改善箇所説明図

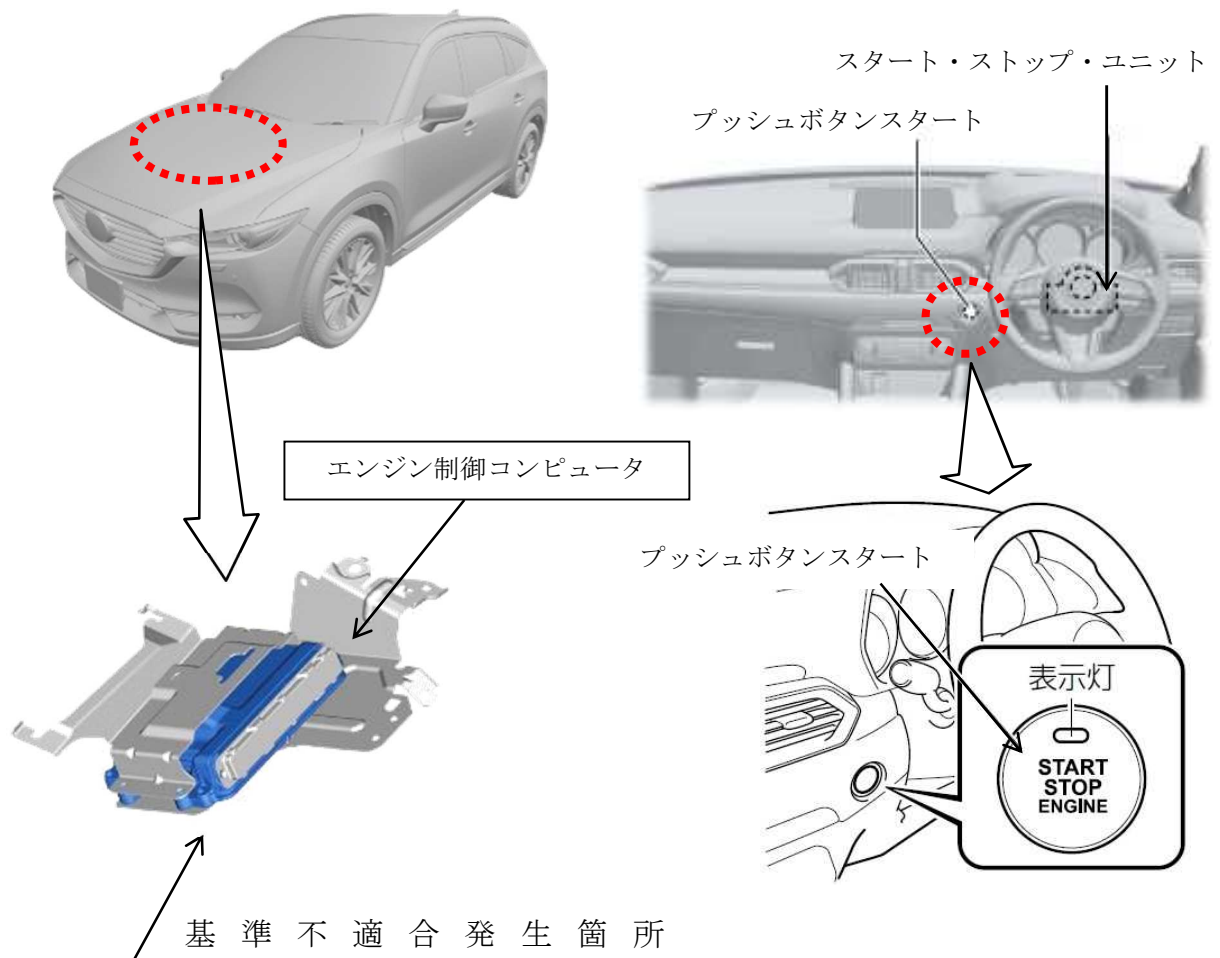
ディーゼルエンジンにおいて、エンジン制御プログラムが不適切なため、エンジンを停止させた際の僅かなエンジン回転を異常と判定し、エンジン制御コンピュータへの電源供給が停止しなくなる。そのため、スタート・ストップ・ユニットがスタータ回路の短絡と判定し、プッシュボタンスタートを押しても、電源ポジションがONに切り替わらず、エンジンが始動できなくなるおそれがある。

全車両、エンジン制御プログラムを対策プログラムに書き換える。

識別：左リヤ・ドア・ロア・ヒンジ取付けボルト(下側)の頭に白ペンを塗布する。

注) は、対策プログラムに修正する部品を示す。
